ZIE BIJZONDERE VOORWAARDE(N)

INPLANTINGSPLAN
nieuwe toestand

EMANUEL RAMOUDT & LIENE BRUNEEL
Werf: Emiel Claeyslaan 12
9050 Gentbrugge
1e afdeling - sectie A - nr 65F3

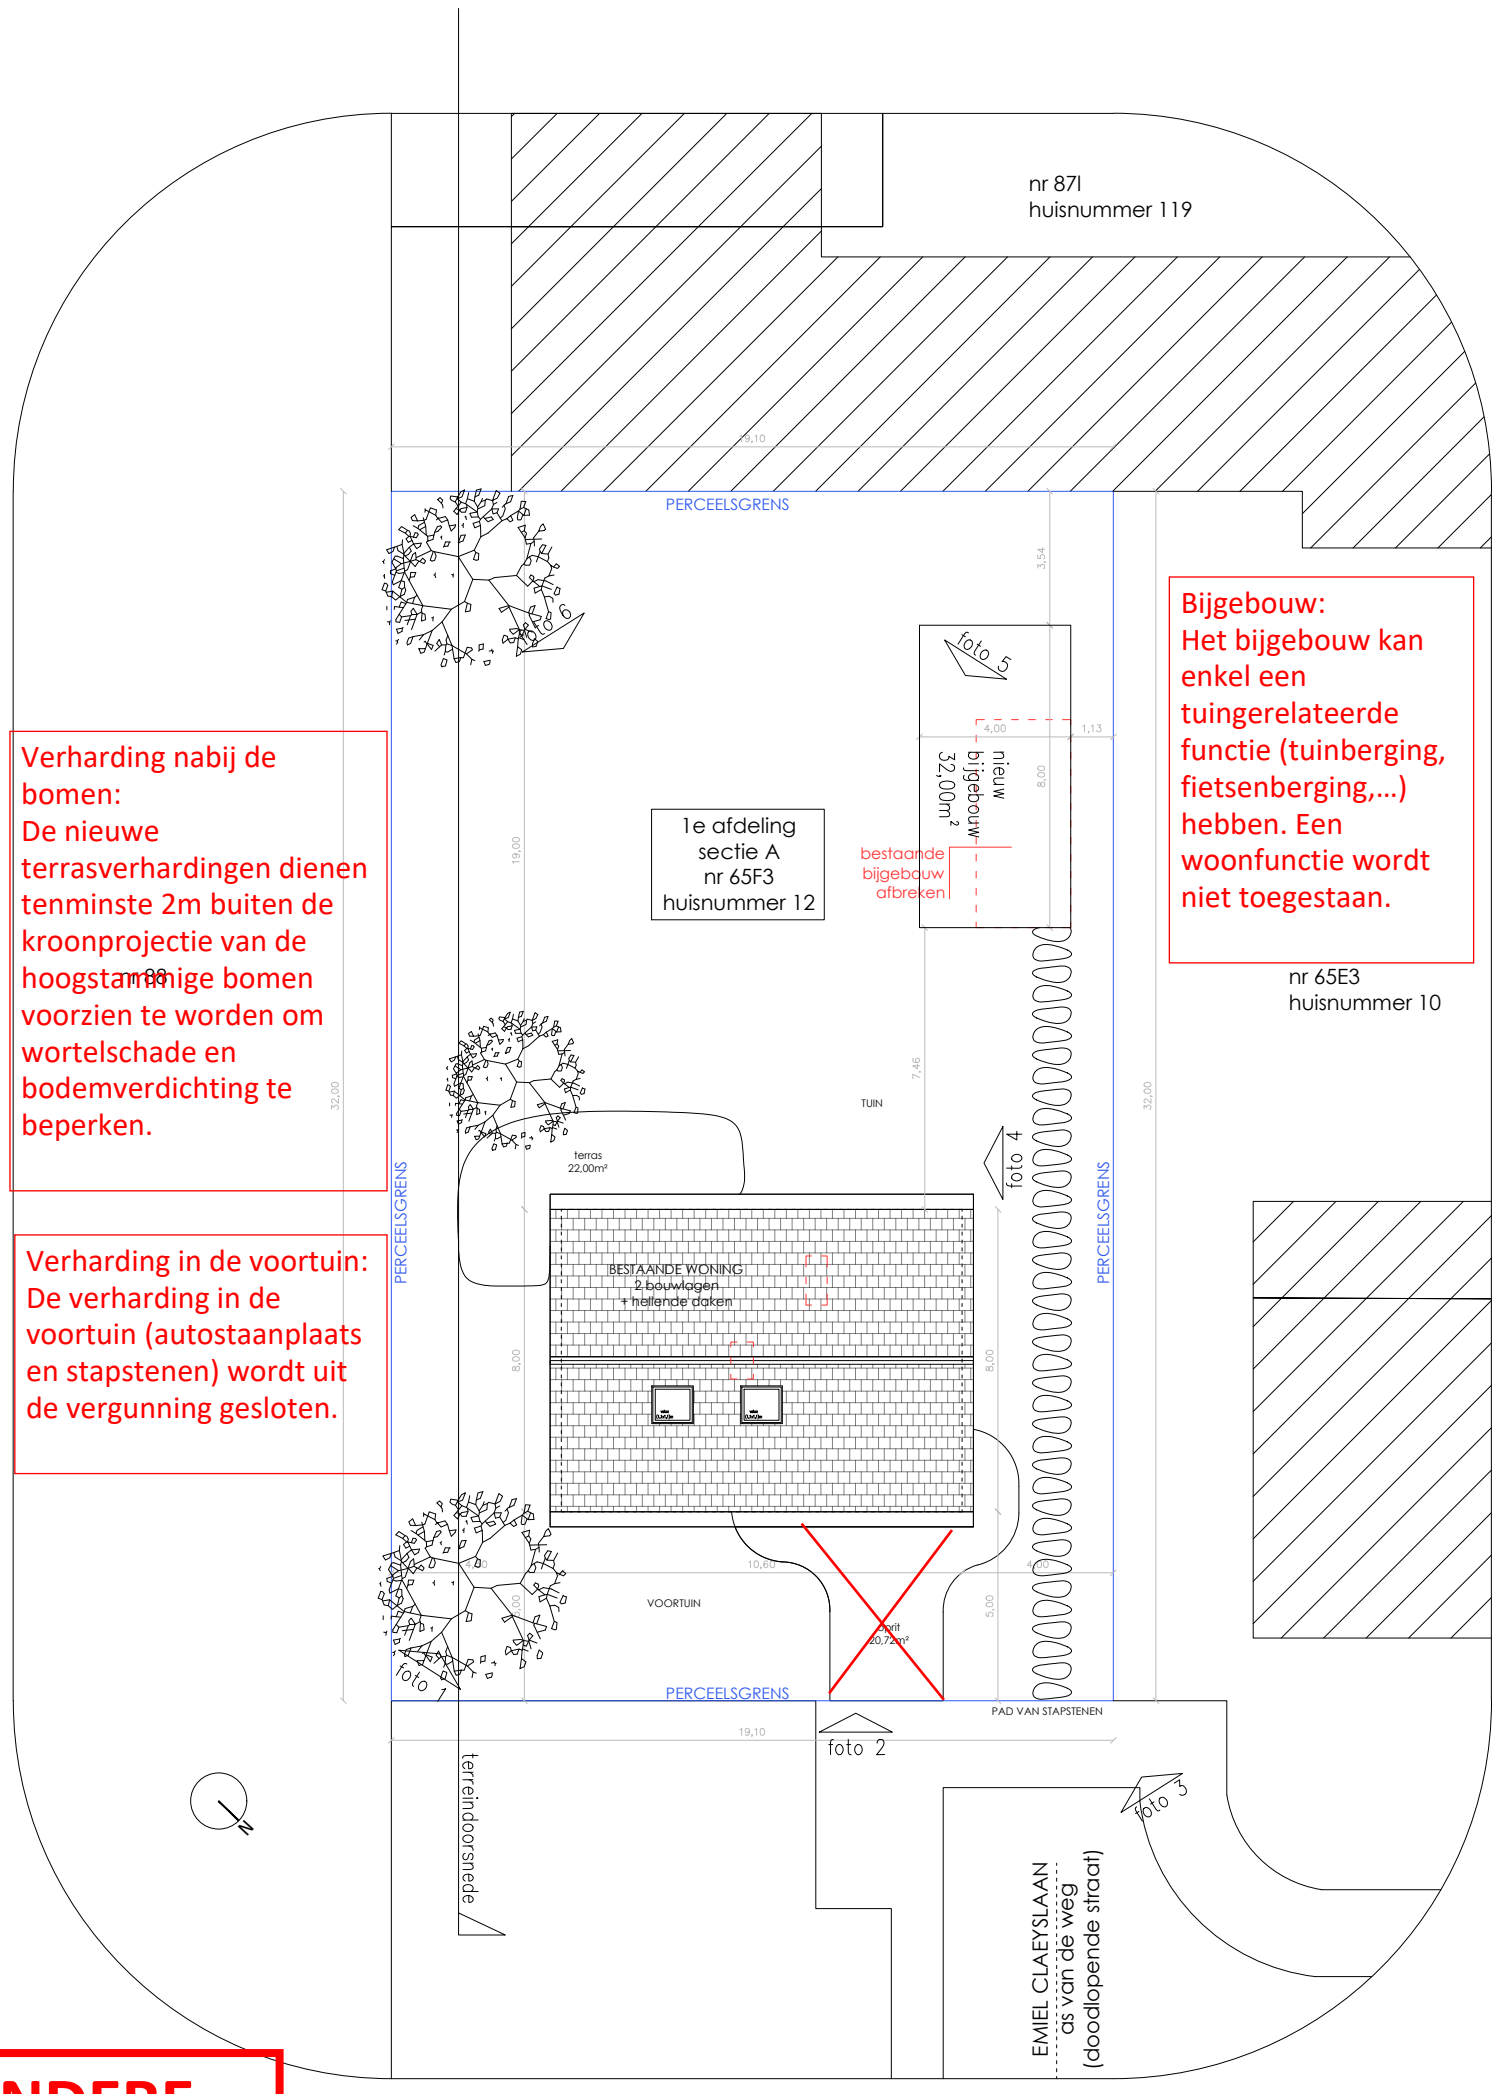
Bijgebouw:
Het bijgebouw kan enkel een tuingerelateerde functie (tuinberging, fietsenberging,...) hebben. Een woonfunctie wordt niet toegestaan.

Verharding nabij de bomen:
De nieuwe terrasverhardingen dienen tenminste 2m buiten de kroonprojectie van de hoogstamige bomen voorzien te worden om wortelschade en bodemverdichting te beperken.

Verharding in de voortuin:
De verharding in de voortuin (autostaanplaats en stapstenen) wordt uit de vergunning gesloten.
